Servicemitteilung AE 201 S (201s-u1.pdf)

Anpassung an größere Mikrofon-DC Widerstände

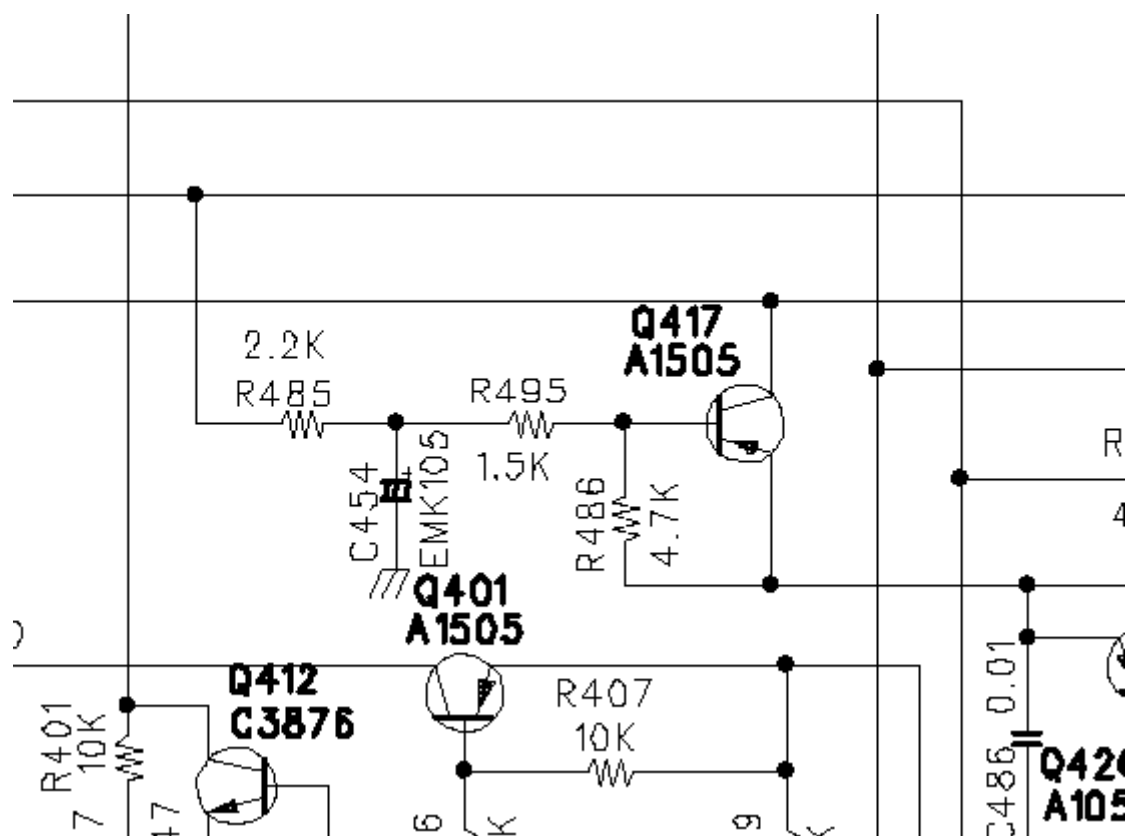
Der Innenwiderstand eines externen Mikrofons für AE 201 S sollte ca. 2.2 k betragen. Manche Amateurfunkmikrofone haben einen höheren DC Widerstand und schalten daher beim AE 201 S die PTT-Taste nicht einwandfrei. In diesen Fällen kann man zur Erhöhung der Ansprechempfindlichkeit R 486 entfernen oder durch 22 k ersetzen. Einfacher ist es, im externen Mikrofon einen Widerstand von max. ca. 4.7 k parallel zur Elektretkapsel einzulöten, falls dadurch die Mikrofonlautstärke nicht leidet (selten).
